**AVIS RELATIF À LA PROTECTION
CONTRE LES EVENTUELS EFFETS NOCIFS ET NUISANCES
PROVOQUÉS PAR LES RAYONNEMENTS NON IONISANTS
GÉNÉRÉS PAR DES ANTENNES ÉMETTRICES STATIONNAIRES**

Commune : HERSTAL - Exploitant : ORANGE

Référence exploitant : 397L1_2 / 30611L1_1 / 40611L1_1 / 50611L1_1

Rapport n° 3058 / 2024

Figure 1 : Vue en plan des lieux de séjour et des points de contrôle

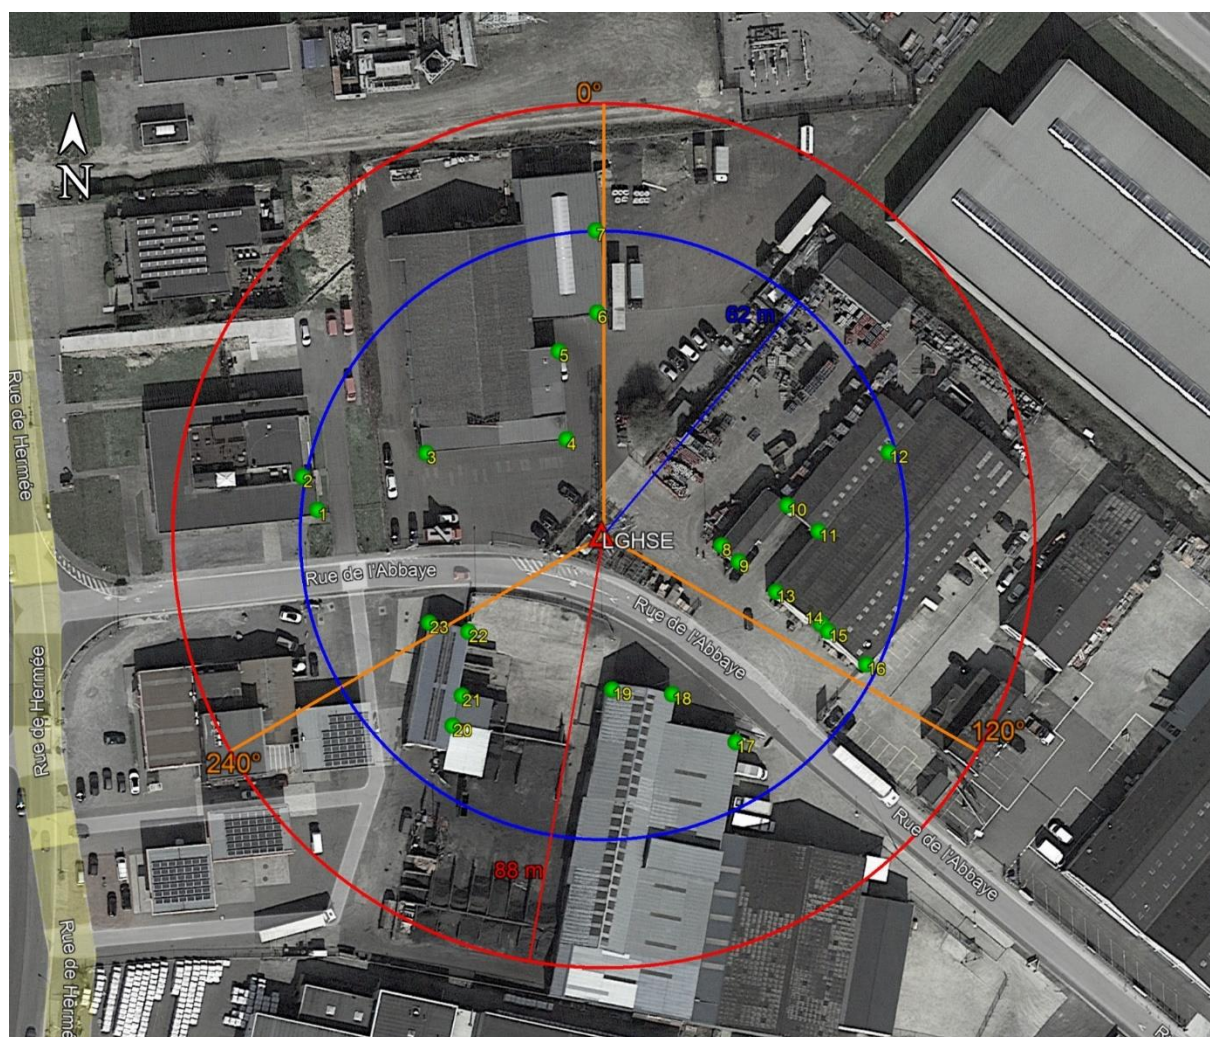
Les fréquences d'émission, la puissance rayonnée par chacune des antennes et leur gain permettent de déterminer le rayon de la zone à analyser. Tout dépassement de la limite par installation est exclu en dehors de cette zone. Le tableau 2 reprend les 35 LS² pour lesquels l'indice d'exposition est le plus élevé. Les différentes colonnes indiquent :

- le numéro du point de contrôle repris sur un des plans de la figure 1;
- le numéro du LS dans lequel se trouve le point de contrôle de la 1^{ère} colonne ;
- l'atténuation d'obstacle prise en compte pour le calcul de l'indice d'exposition dans le LS ;
- le résultat du calcul de l'indice d'exposition.

N° point de contrôle	LS	Atténuation (dB)	Indice d'exposition relatif à la limite par installation IE_i
7	LS4	3,0	0,085
16	LS13	3,0	0,082
15	LS13	3,0	0,055
14	LS13	3,0	0,049
1	LS1	3,0	0,049
2	LS1	3,0	0,048
6	LS4	3,0	0,044
12	LS10	3,0	0,044
20	LS20	3,0	0,043
4	LS4	3,0	0,038
8	LS8	3,0	0,034
21	LS20	3,0	0,033
9	LS8	3,0	0,029
11	LS10	3,0	0,026
5	LS4	3,0	0,026
13	LS13	3,0	0,024
17	LS17	3,0	0,023
22	LS20	3,0	0,021
23	LS20	3,0	0,018
18	LS18	3,0	0,016
10	LS10	3,0	0,013
3	LS3	3,0	0,010
19	LS18	3,0	0,008

En ce qui concerne les antennes de l'installation mentionnées dans le tableau 1, la distance maximale à laquelle la limite pourrait être atteinte, à l'extérieur, est égale à 85,6 m. S'il n'y a pas de LS à une distance inférieure, les antennes respectent forcément la limite d'immission.

Dans le cas des LS situés à l'intérieur des bâtiments, une atténuation d'obstacle est prise en compte et il en résulte que la distance maximale à laquelle la limite pourrait être atteinte se réduit à 60,6 m.

Figure 2 : Vue en plan des installations d'antennes dans un rayon de 300 mètres autour de l'installation faisant l'objet de la demande d'avis

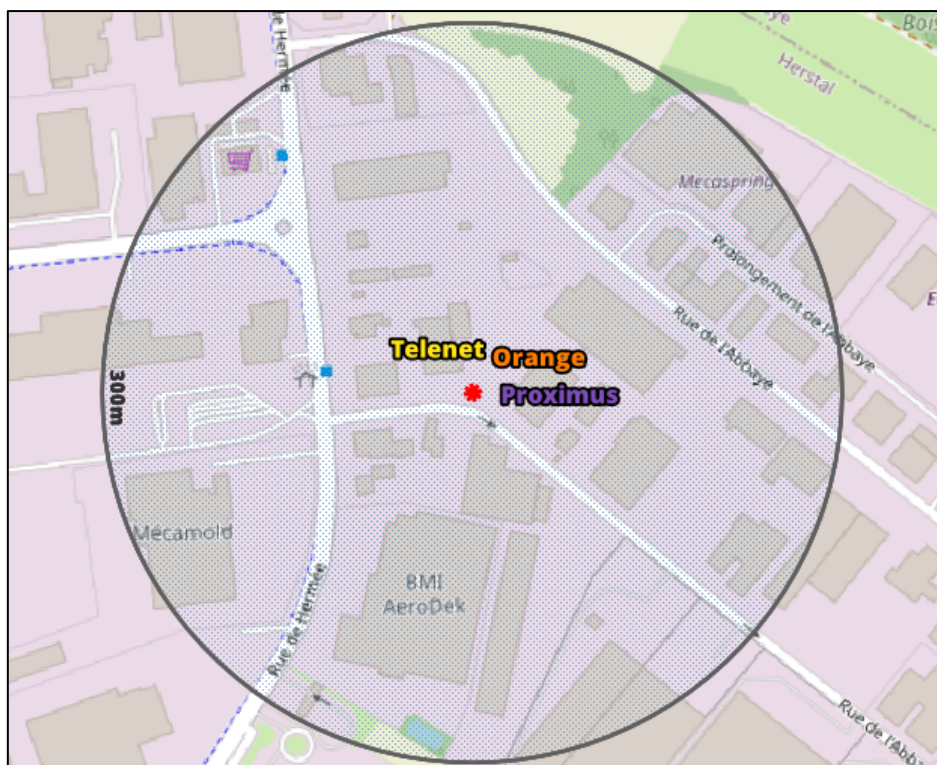
Le plan en projection verticale de la figure 2 indique la localisation des installations d'antennes émettrices stationnaires visées par le décret et situées dans un rayon de 300 mètres autour de l'installation référencée dans le paragraphe 2 et localisée au centre du cercle. Les données de localisation de ces antennes et les avis correspondant sont accessibles via le cadastre en ligne des antennes émettrices stationnaires⁸. Les installations prises en compte dans l'évaluation du respect de la limite cumulative sont les installations d'antennes émettrices déclarées en service par l'exploitant à la date du présent avis, à l'exception de l'installation référencée dans le paragraphe 2 et éventuellement d'autres installations ayant fait l'objet d'une demande d'avis à la même date et qui sont situées à l'intérieur de la zone de 300 mètres de rayon.

- c) dans tous les autres cas, il a été vérifié que la limite cumulative définie à l'article 4, §2 du décret n'est pas dépassée dans les lieux de séjour sur base du nombre d'installations localisées dans la zone d'évaluation de 300 mètres de rayon représentée dans la figure 2, de leur localisation ainsi que des données inscrites dans la figure 1 et au paragraphe 4 du présent avis et dans les avis attestant le respect de la limite par installation ou de la limite abrogée de 3 V/m relatifs aux autres installations reprises dans la figure 2.

Compte tenu des considérations ci-dessus, il apparaît que l'intensité du rayonnement électromagnétique généré, dans les lieux de séjour situés dans un rayon de 300 mètres autour de l'installation référencée dans le paragraphe 2, par l'ensemble des antennes émettrices stationnaires de l'ensemble des exploitants du même site d'antennes émettrices stationnaires respecte la limite fixée à l'article 4, § 2 du décret.
